Mission régionale d'autorité environnementale

**Avis délibéré de la mission régionale
d'autorité environnementale
Hauts-de-France
sur le projet de parc éolien du Blanc Mont
sur la commune de Housset (02)
Étude d'impact du 10 juin 2024**

n°MRAe 2024-8232

Carte d'implantation des parcs éoliens autour du projet (source : étude d'impact page 133)

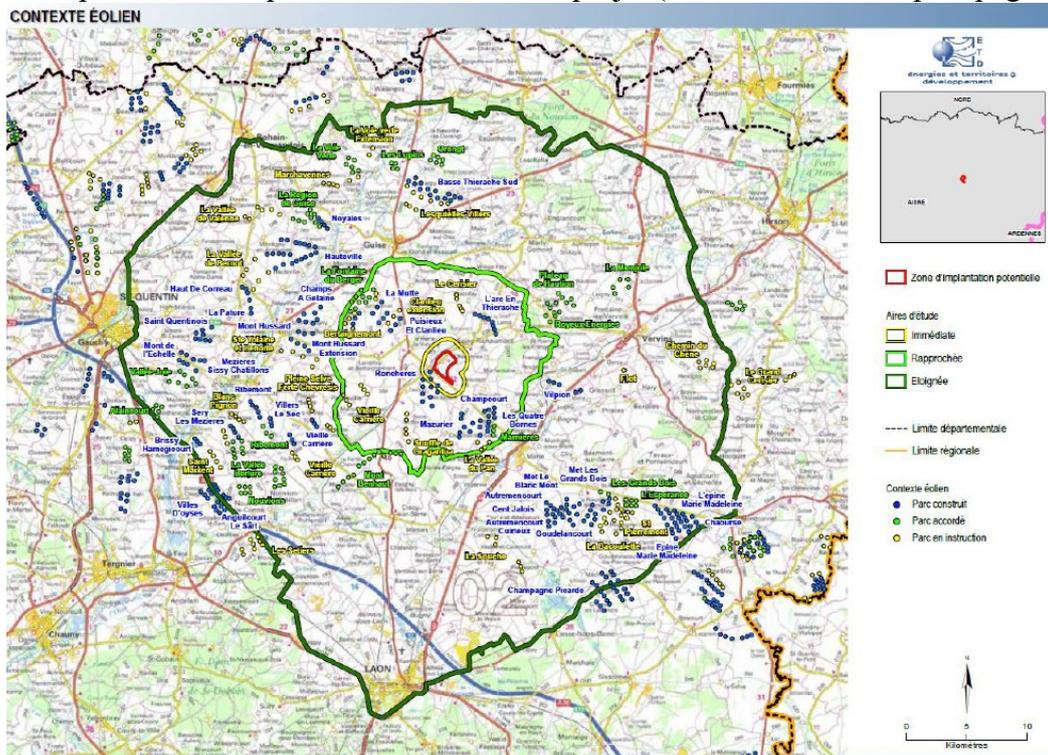
Le projet est localisé dans un contexte éolien très marqué et la carte ci-dessous fait apparaître dans un rayon de 20 kilomètres autour de la zone d'implantation du projet potentielle (ZIP) (mise à jour janvier 2024) :

- 33 parcs pour un total de 226 éoliennes en fonctionnement ;
- 17 parcs pour un total de 101 éoliennes autorisées ;
- 30 parcs pour un total de 172 éoliennes en cours d'instruction.

Au total, sept parcs éoliens et 50 éoliennes en exploitation sont situés dans l'aire d'étude rapprochée (six kilomètres autour de la zone d'implantation). Le parc le plus proche est le parc des Ronchères situé à moins d'un kilomètre du secteur du projet.
